第四章 環境保護對策與綜合環境管理計畫之 檢討與修正

4.2 綜合環境管理計畫之檢討與修正

圖4.2-1 本計畫施工期間環境監測站位置圖

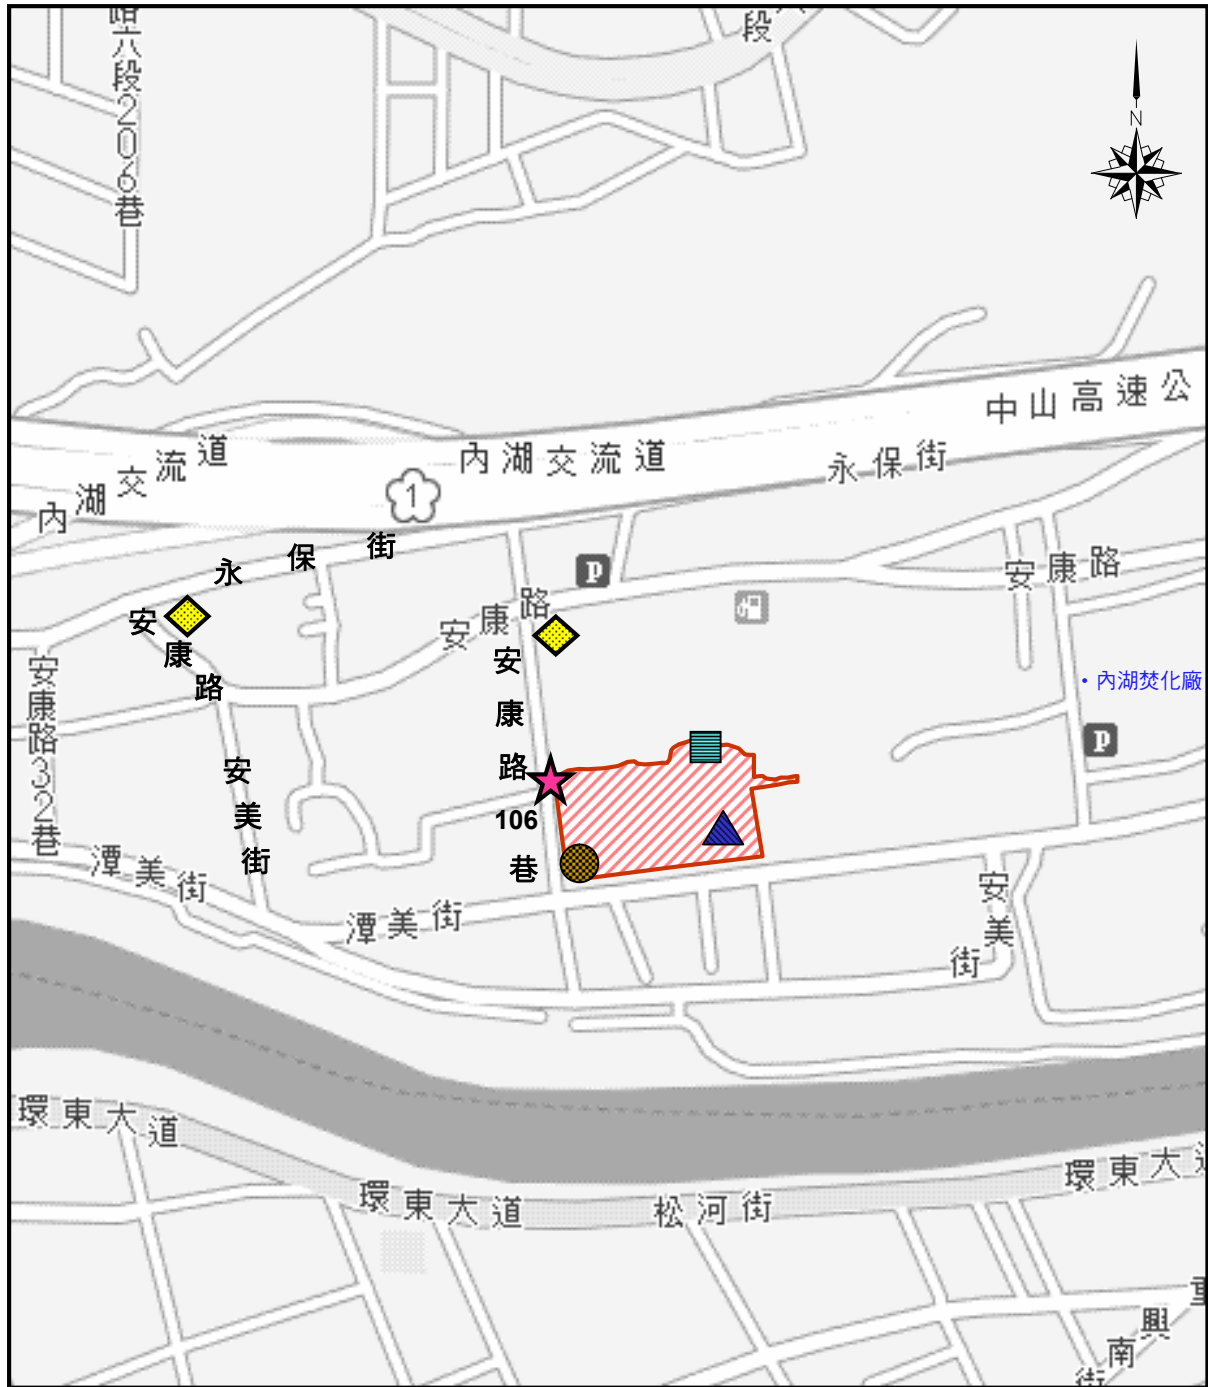
本次變更亦針對本計畫之環境監測計畫進行檢討，當中交通流量監測項目之監測地點名稱需重新釐清。依原環境監測計畫所載之交通流量測點包括安康路 106 巷與安康路路口、永保街與安美街路口，共兩處測點。惟經確認後，永保街與安美街口並未有銜接或交叉之路口，故本次將依實際現況，修正交通流量測點名稱為永保街與安康路口，惟本測點位置仍與原計畫所規劃相同，另其他各項監測項目及監測頻率亦維持與原計畫相同，其詳細變更項目請見表 4.2-1 所示。另本計畫環境監測作業之各監測點位置，則請見如圖 4.2-1 所示。

階段 項目	施工階段			營運階段		
	監測項目	頻率	地點	監測項目	頻率	地點
原環說	尖峰小時車輛種類、數量、服務水準	每季1次	1. 安康路106巷與安康路路口 2. 永保街與安美街路口	尖峰小時車輛種類、數量、服務水準	每季1次， 年監測一次	1. 安康路106巷與安康路路口 2. 永保街與安美街路口
本次變更	尖峰小時車輛種類、數量、服務水準	每季1次	1. 安康路106巷與安康路路口 2. 永保街與安康路路口	尖峰小時車輛種類、數量、服務水準	每季1次， 年監測一次	1. 安康路106巷與安康路路口 2. 永保街與安康路路口
